**Parecer da Comissão de Avaliação**

**Avaliação de Impacte Ambiental**  
**Central Solar Fotovoltaica THSIS**  
**(Projeto de Execução)**

(AIA 3362)

Abril 2021

Figura 5 – Ocupação do solo

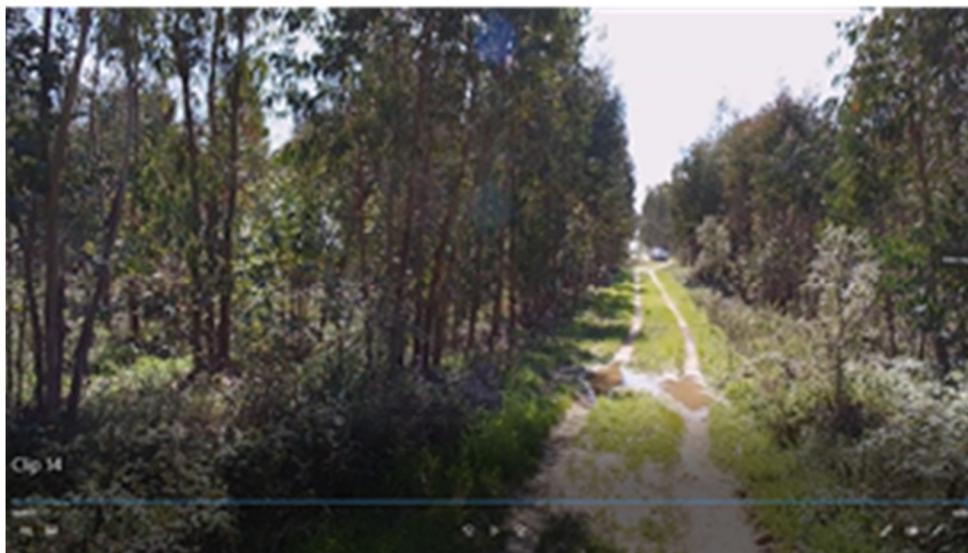
**Nota:** Na Figura 5 – Ocupação do solo, em que apenas é visualizada uma seção do projeto, identifica-se uma área de RAN, bem como uma área agrícola, no canto superior esquerdo.

**Figura 6**— A laranja: povoamento de quercíneas determinado pelo ICNF. A verde: áreas que devem ser definidas como conectividade com as áreas de povoamento assinaladas a laranja.

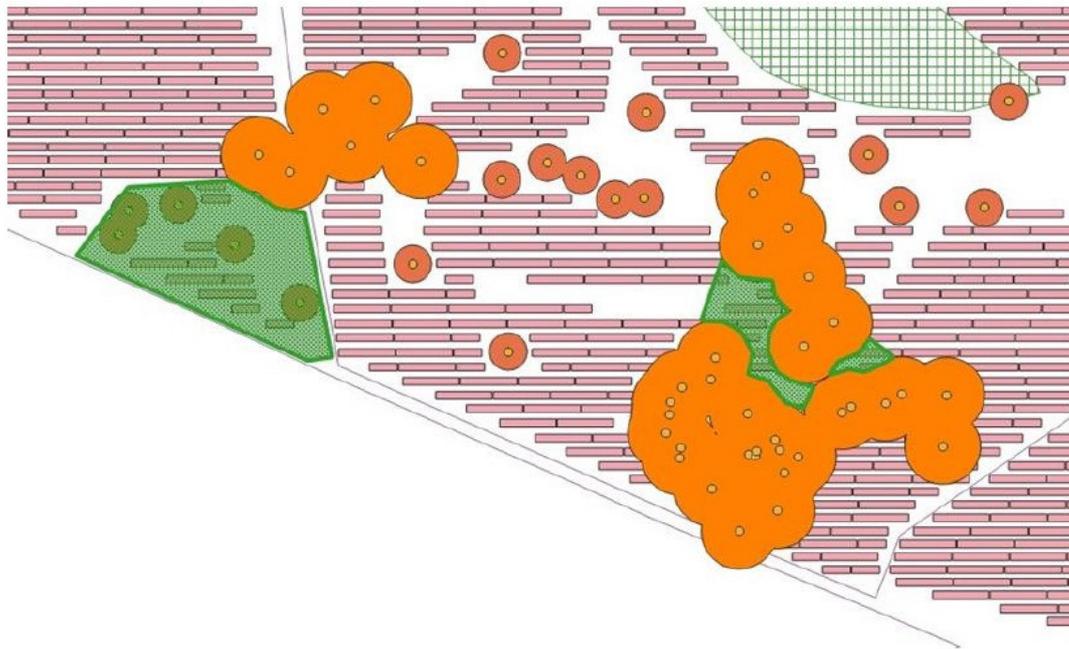
Assim e de modo a demonstrar algumas das incorreções acima identificadas, apresentam-se duas figuras que o ICNF/DRCNF Alentejo desenvolveu, as quais permitiram concluir e fundamentar aqueles factos.

**Figura 7** - A laranja: povoamento de quercíneas determinado pelo ICNF. A verde: áreas que devem ser definidas como conectividade com as áreas de povoamento assinaladas a laranja.

**Figura 8** - A laranja: povoamento de quercíneas determinado pelo ICNF. A verde: áreas que devem ser definidas como conectividade com as áreas de povoamento assinaladas a laranja.

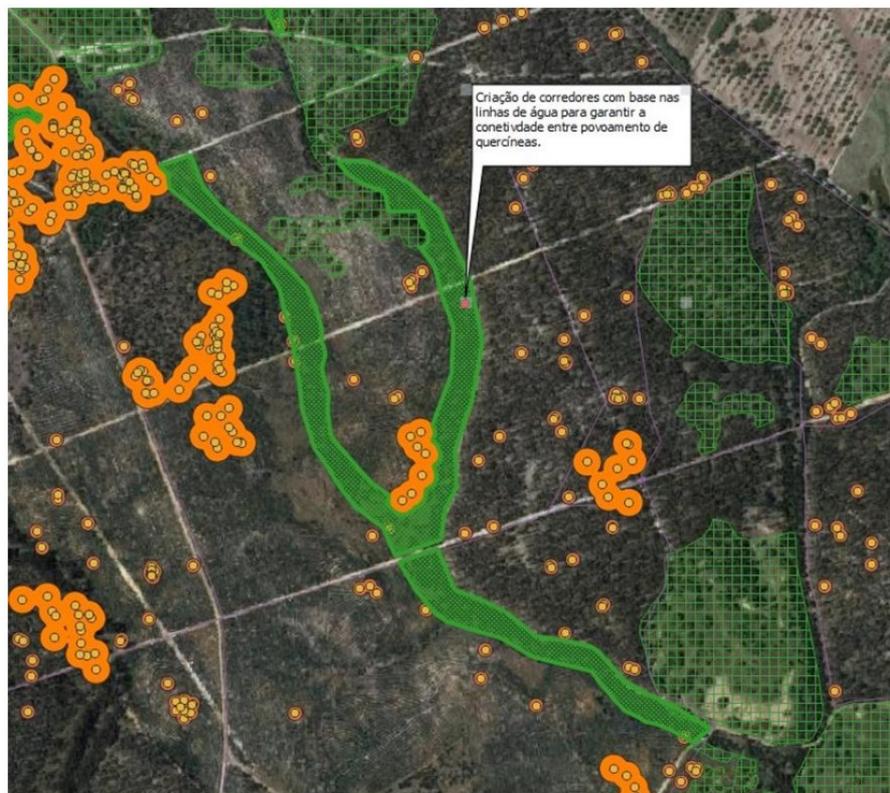
- Delimitar polígonos que integrem povoamentos de quercíneas, incluindo também aqueles que não foram objeto de identificação/levantamento no EIA, sendo que deve ser salvaguardada uma área de proteção de 10 m de raio a cada exemplar e devem ser incluídos também nestes polígonos os exemplares isolados de sobreiros que sejam contíguos a estas áreas e excluídos os painéis nelas propostos, conforme se exemplifica na Figura 3:

- Não obstante o definido no “Plano de Estrutura Verde e Integração Paisagística” que integra o EIA, promover mais corredores ecológicos os quais permitam estabelecer a conectividade ecológica com outras áreas de elevado valor ecológico, no âmbito da conservação da natureza e da manutenção da biodiversidade (permitindo assegurar o refúgio, a alimentação e a movimentação de espécies da fauna), tais como as áreas de povoamento de sobreiros, a proximidade à Barragem de Fonte Serne e as linhas de água (com maior expressão no terreno que integram eucaliptos na respetiva faixa de proteção de 10 m). Para o efeito deverá ser alargada essa faixa de proteção (para 15 m para cada um dos lados da linha de água) para que os corredores integrem uma faixa de vegetação com continuidade no terreno, assegurando assim as funções bióticas para a fauna. Nestes corredores deverão ser excluídas todas as áreas projetadas com painéis fotovoltaicos ou outras infraestruturas previstas no âmbito do presente projeto, pois serão áreas isentas de qualquer intervenção, conforme exemplifica nas figuras 4 e 5 abaixo. Deverá igualmente estar prevista a recuperação destas linhas de água de maior expressão, definindo troços a uma intervenção desfasada no tempo e no espaço, de modo a substituir gradualmente os eucaliptos por espécies autóctones.
